リコール届出一覧表

リコール届出日：令和4年6月29日

| リコール届出番号 | 外-3435 | リコール開始日 | 令和4年6月29日 |
| 不具合の部位（部品名） | 自動変速機油圧制御システム（メカトロニクス） | | |

改善箇所説明図

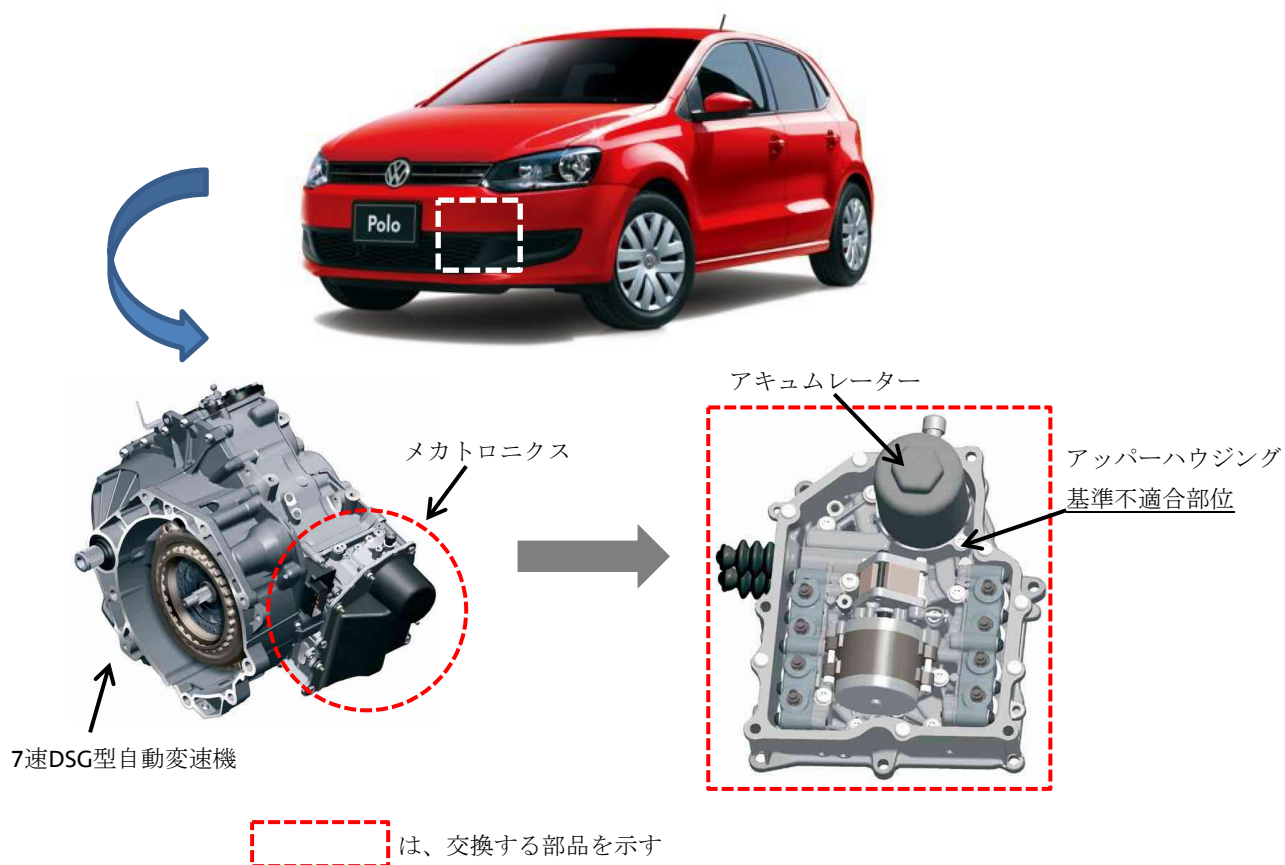
7速DSG型自動変速機のメカトロニクスにおいて、アッパーハウジングのねじ切り加工が不適切なため、耐久性が不足しているものがある。そのため、アキュムレーターの継続的な油圧変化による疲労の蓄積により、アッパーハウジングに亀裂が発生し、油圧が低下して、最悪の場合、駆動力が伝達されず走行できなくなるおそれがある。

全車両、メカトロニクス内のアッパーハウジング製造識別マークを確認し、該当する場合はアッパーハウジングを対策品に交換する。

識別：キャンペーンステッカーに「外-3435、日付（西暦・月・日の順）ワークショップスタンプ」を記入し、スペアタイヤ収納部左側面に貼りつける。
